工程指示 / 要求簡箋(E.I.)

工程指示編號：EI / 996 / 18

工程編號：J - 837

工程名稱：觀塘裕民坊

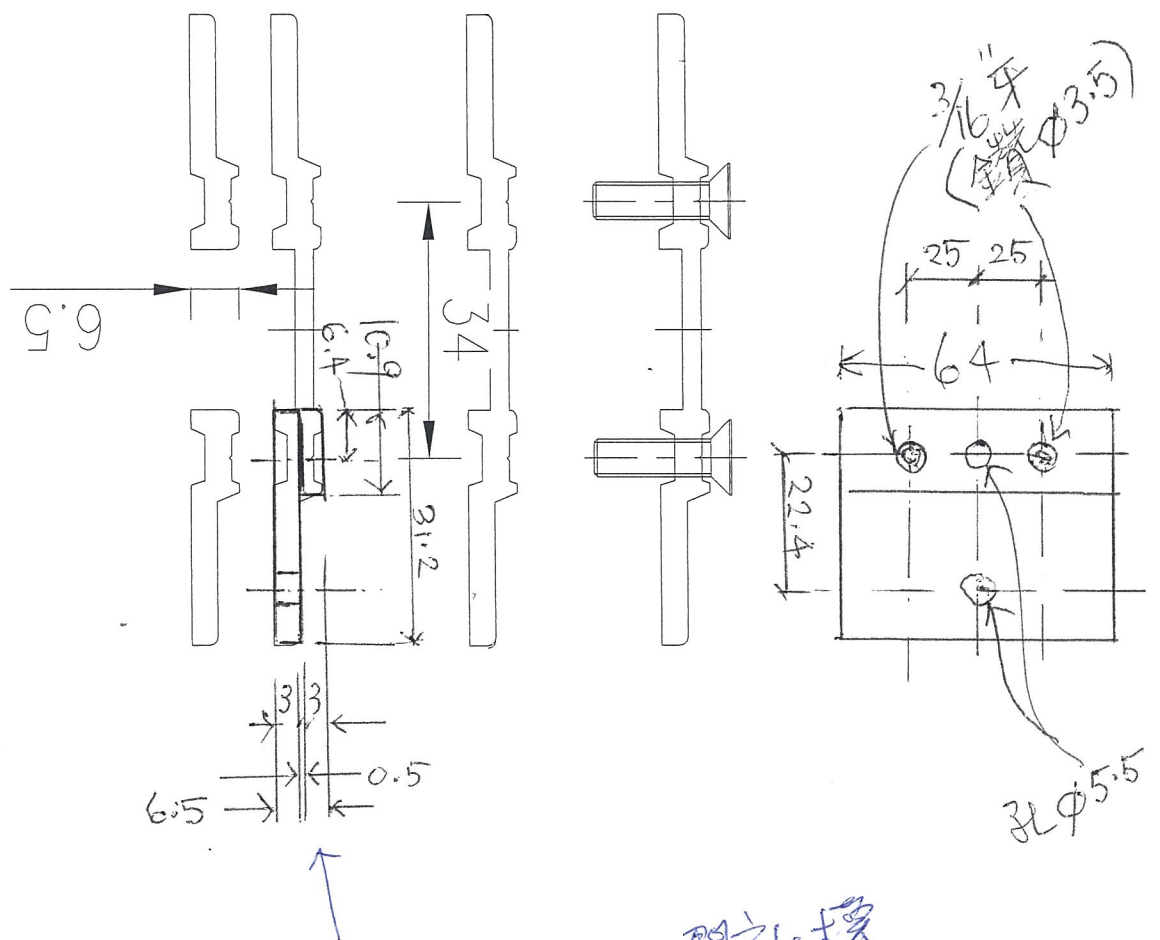
按湛哥設計，橫碰企後 橫料有位置不能被企料覆蓋，需要新增一款鋁巴加在橫料
位置：用於所有橫料 碰生窗企位置

(不開新樣, 用了mm 鋁巴)

用鋸巴, 不開新模

2件 3mm 厚鋸巴

永林：請先計算 MOCK UP 用鋁巴數量及提供加工圖，再計算大貨數量

永材 = 之前提供拆圖及數量
